東京電力福島第一原子力発電所の 中期的リスクの低減目標マップの改定

2018年 8月 6日

原子力規制庁

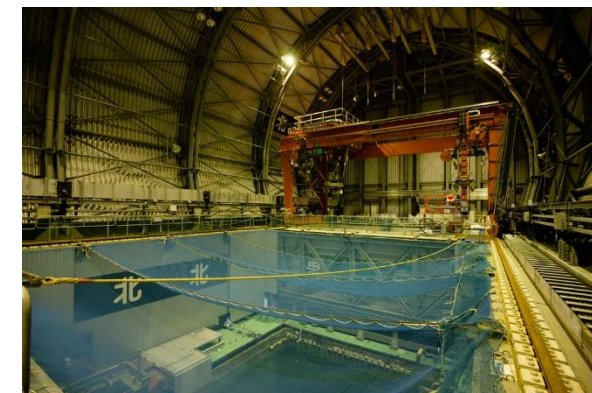
- 原子力規制委員会としては、トリチウムを含む処理水の規制基準を満足する形での海洋放出等については、今後の廃炉作業を進める上で早期の判断が必要と認識。
- トリチウムを含む処理水を数百基（約900基）のタンクで長期間貯留しておくことについては、地震等により環境中に漏えいする可能性を否定できない、仮に環境中に漏えいした場合であっても環境への影響は小さいが、風評被害による経済的な被害が生じる恐れもある。

- 東京電力は、あらゆる可能性を考慮して、対策を講じる必要があり、トリチウムを含む処理水の取扱いに関する対策について、具体的な対策を早急に示すべきである。

- 東京電力は、当事者としての自覚を持ち、主体的に廃炉作業を進めるための判断を行うべきである。

➤ 1/2号機排気筒の上部解体を2019年度下期までに完了させること。

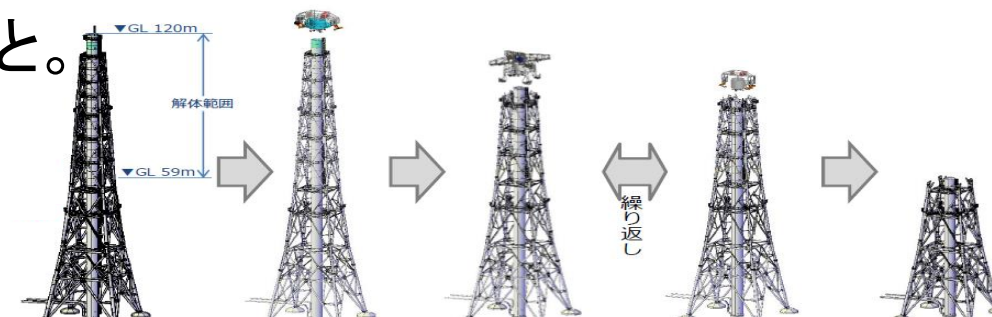
- 震災の影響により、損傷が確認されている排気筒については、2018年12月より解体を着手し、計画どおり作業を実施すること。
